Service Bulletin

Bij de 480 met CEM 3 (vanaf ch.nr. 567600) kan het voorkomen dat de bieper niet werkt. De bieper moet geluid produceren bij de volgende functies.

fig. 1: buig de aansluitingen naar beneden

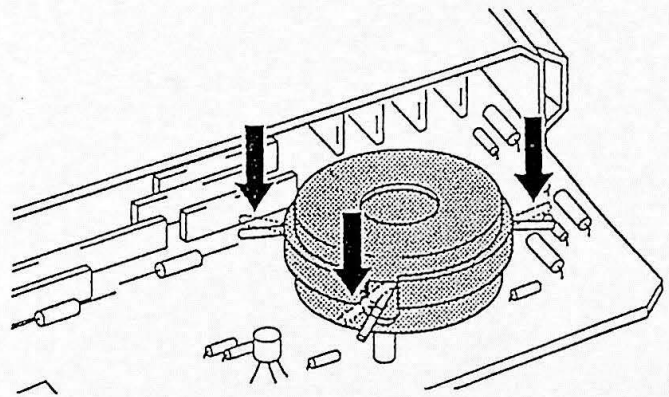
Als gevolg van een fout in de CEM kan het voorkomen dat de bieper niet werkt.

De aansluitingen van de bieper kunnen sluiting maken met de metalen vibratieplaat in de bieper.

- demonteer de CEM uit de auto
- open de CEM
- buig de 3 aansluitingen van de bieper naar beneden volgens tekening
- sluit de CEM en plaats deze in de auto
